# PROJET EOLIEN DES TROIS CANTONS

Réponse du  
Maître d'Ouvrage à  
l'avis de la MRAe

(Mission Régionale  
d'Autorité  
environnementale)

Juin  
2019

Illustration 2 : Plan prévisionnel de raccordement électrique au poste source de Voujeaucourt

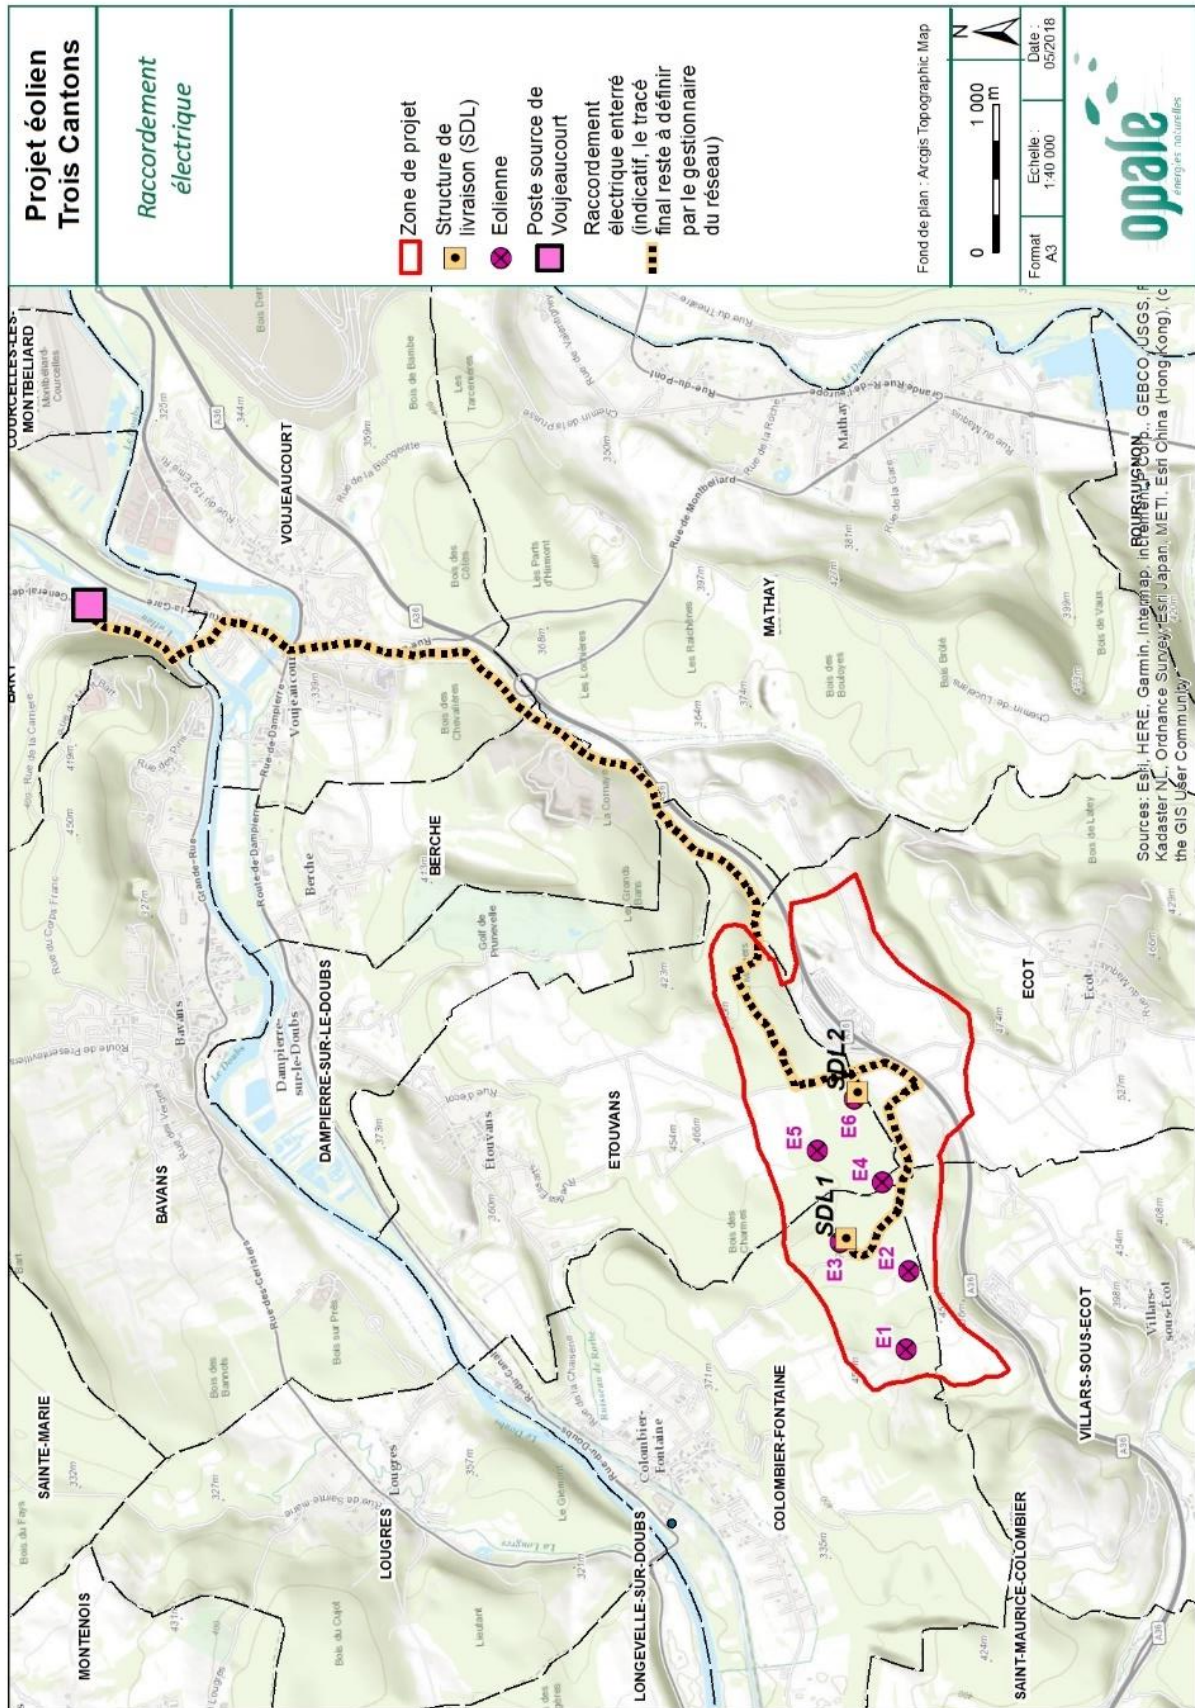
« Fournir un plan du tracé prévisionnel du raccordement envisagé et développer l'analyse des sensibilités environnementales concernées et les effets potentiels du tracé du raccordement pressenti »

Néanmoins, il est possible d'établir un plan prévisionnel du tracé du raccordement externe : le poste source visé pour recevoir l'électricité produite par le parc éolien est le poste de Voujeaucourt, à 6 km au Nord-Est du parc éolien.

**Ce tracé prévisionnel**, présenté dans le cadre de l'étude de danger du dossier de DAE, **est présenté page suivante**.

Comme à l'échelle intra-site, où les câbles reliant les éoliennes aux postes de livraisons (raccordement interne) sont enfouis dans des tranchées longeant les chemins accès, **les câbles reliant les postes de livraison au poste source (raccordement externe) sont généralement réalisés au niveau des accotements des voiries publiques existantes**. Ces tranchées ont une profondeur minimum d'un mètre et une largeur d'approximativement 50 cm. Les câbles sont disposés au fond de la tranchée sur un lit de sable, et recouverts de sable, d'un filet de protection et de grave.

L'impact potentiel du raccordement, aussi bien interne qu'externe, ne concerne que la phase de travaux. L'enfouissement des câbles au niveau des accotements limite fortement les risques d'impact en ce qui concerne les milieux physiques (remblai avec les matériaux excavés, mises en place de mesures ciblées lors du chantier) et naturels (absence d'habitats naturels d'intérêt ou d'habitats d'espèces protégées). Pour le milieu humain, seule une gêne temporaire à la circulation peut être mentionnée. Concernant le paysage, le raccordement du poste de livraison au poste source se fait par un réseau électrique enterré ne générant pas d'effets visuels.

L'impact du raccordement entre le poste de livraison et le poste source peut donc être considéré comme faible à négligeable.

Illustration 3 : Schéma de la distance mat/lisière et de la distance Pale/Canopée pour une éolienne de gabarit type prévue sur Trois Cantons. Mat situé à 55 m d'une lisière forestière (arbre de 25 m de haut)

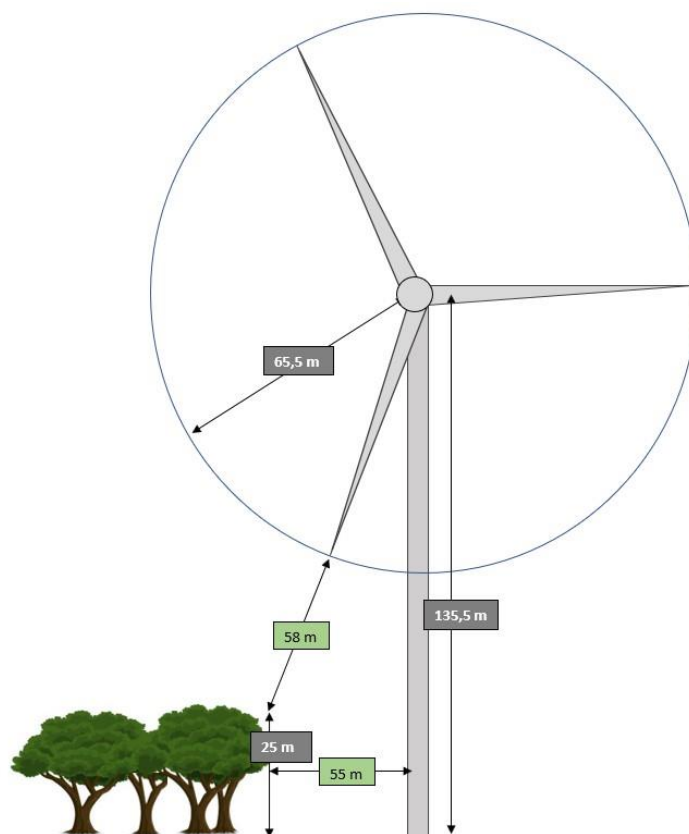
Dans son avis p 12, la MRAE indique que « *Le dossier gagnerait également à reporter sur un fond de carte les distances entre les éoliennes en bout de pale ou l'aire de survol des éoliennes et les lisières* ». Une telle information occulterait la hauteur des éoliennes : si sur un plan ne considérant que deux dimensions, les pales survolent la lisière forestière, il est important de préciser qu'elles ne le feront qu'à plusieurs dizaines de mètres au-dessus de la canopée (prise en compte de la hauteur).

Ainsi, pour déterminer réellement la distance entre le bout de pale et la lisière, deux éléments sont à prendre en compte :

- La distance entre le mât et la lisière boisée (supérieure à 50 m pour le projet Trois Cantons, cf. tableau ci-dessous et carte page suivante),
- Le gabarit de l'éolienne, c'est-à-dire sa hauteur et la distance entre le bout de pale et le sol (gabarit type de 200 m de haut pour ce projet, composé d'un mat de 135,5 m et d'un rotor de 131 m : pales à 69,5 m du sol - cf. Schéma suivant), ainsi que la hauteur des arbres.

Eoliennes présentes à moins de 200 m d'une lisière	Distances mat/lisières	Distance Pale/Canopée
E1	70 m	65 m
E2	55 m	58 m
E5	83 m	72 m
E6	106 m	87 m

Pour rappel, les lisières sont attractives sur une bande restreinte à une cinquantaine de mètres. Au-delà, l'effet attractif de la lisière n'est plus présent (cf. p : 53 de l'expertise chiroptérologique de Sciences Environnement, Annexe 4 de l'étude d'impact).

Au vu des distances maintenues entre lisières (canopées) et le bout de pale, l'impact du projet de parc éolien sur les espèces de lisières apparaît comme réduit.

Illustration 6 : Schéma du balisage lumineux nocturne d'une éolienne principale de hauteur supérieure à 150 m

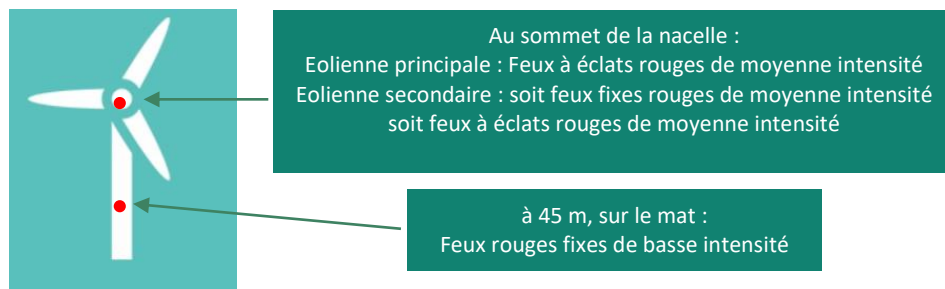
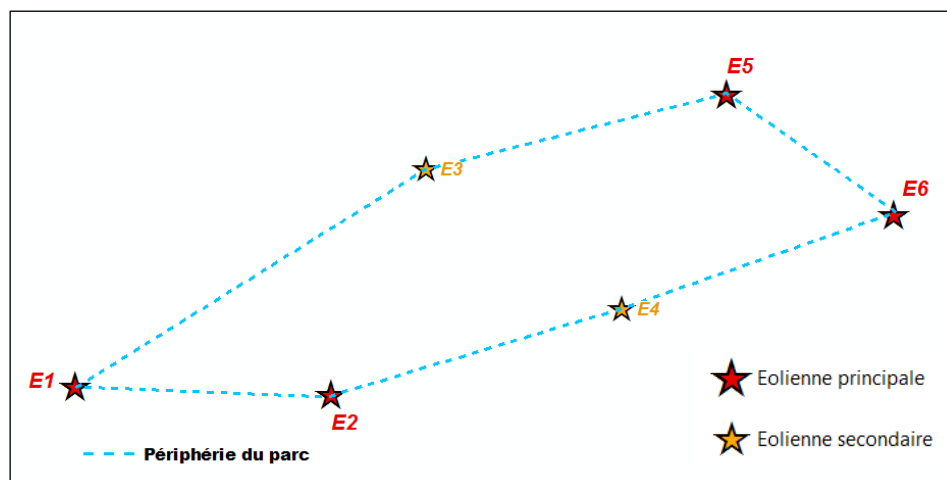
« Analyser les impacts lumineux potentiels des éoliennes durant la période nocturne (en particulier pour les habitations appartenant à la commune d'Ecot qui est la plus impactée) »

Le balisage lumineux prévu sur les éoliennes en projet des Trois Cantons est soumis aux normes réglementaires<sup>1</sup> en vigueur, il est décrit p : 165 de l'étude d'impact et schématisé ci-dessous pour le balisage nocturne.

L'impact de ces lumières est limité de nuit du fait :

- de l'utilisation d'une couleur rouge, moins impactante que le balisage blanc,
- de la synchronisation des feux à éclats, évitant les clignotements anarchiques,
- de la réduction des sources lumineuses sur les éoliennes secondaires (E3 et E4, intensité lumineuse plus faible ou arrêt des clignotements, cf. schéma repris pour rappel)

Par ailleurs, des solutions techniques sont actuellement à l'étude (angles d'orientation, nouveaux types de feux, feux réglables en fonction de la visibilité...) pour réduire encore les impacts lumineux.

Illustration 8 : Infrastructure de transport et zone d'influence visuelle

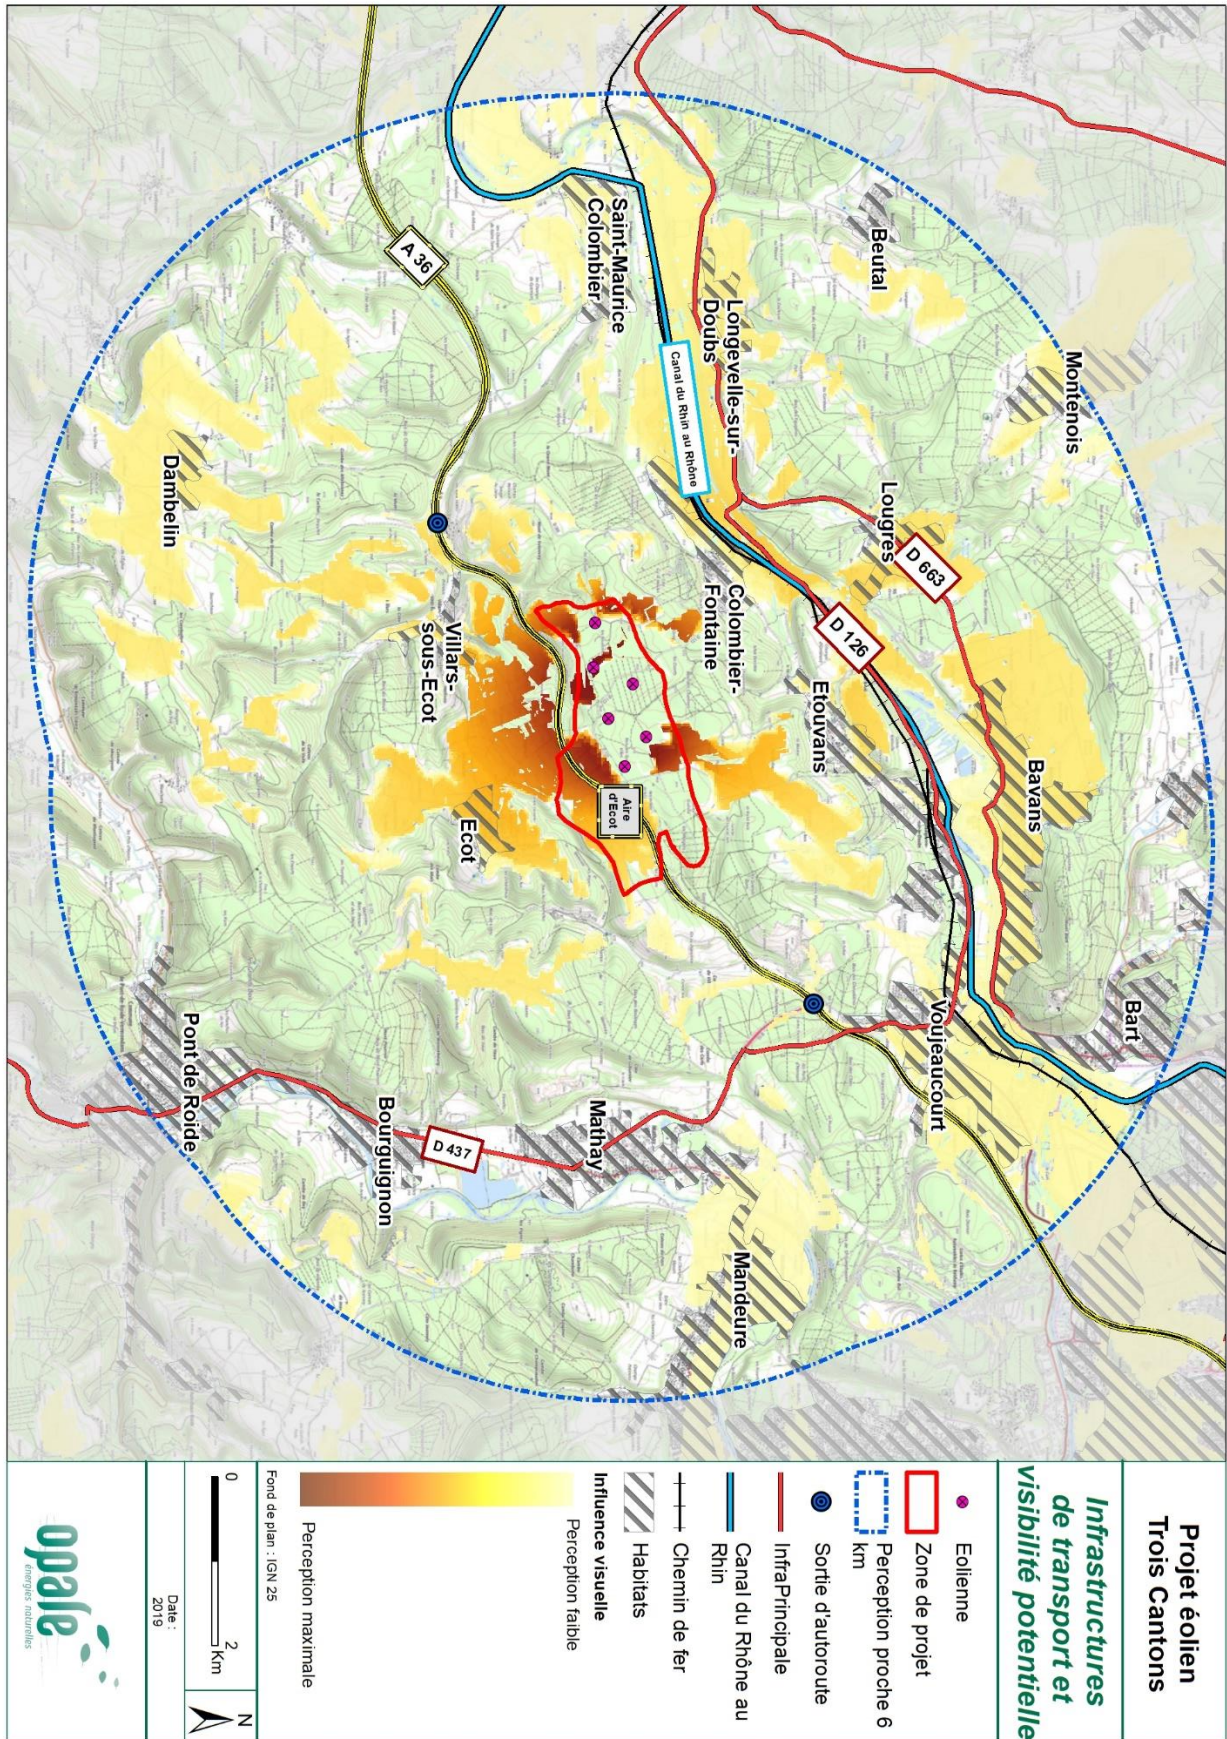
« Cette carte omet néanmoins les enjeux liés aux axes de circulation depuis lesquels des vues (dynamiques) vers le projet sont possibles ».

La carte de synthèse des enjeux paysagers et patrimoniaux présentée p : 69 du volet paysager superpose les enjeux liés au patrimoine historique et culturel, les enjeux paysagers liés aux belvédères ainsi que les enjeux du cadre de vie. Néanmoins, les visibilitées potentielles depuis les axes de circulation, décrites p :67 du volet paysager, ne sont pas représentées sur cette carte de synthèse. Ces points de vue dynamiques sur le projet éolien des Trois Cantons se retrouvent sur la carte suivante, qui superpose la carte des Zones d'Influence Visuelle (cf. p : 90 du volet paysager) avec les principaux axes de transport.

Cette carte permet de localiser les tronçons à partir desquels des vues sur le projet sont possibles. Toutefois, les micro-reliefs et les faibles surfaces arborées ne sont pas pris en compte dans la modélisation et peuvent masquer localement les vues depuis ces axes de circulation. Les photomontages n°15 (Voujeaucourt, RD438) et n°23 (Longeville-Sur-Doubs, RD663) illustrent ce propos avec une partie des éoliennes masquées par des arbres au premier plan.
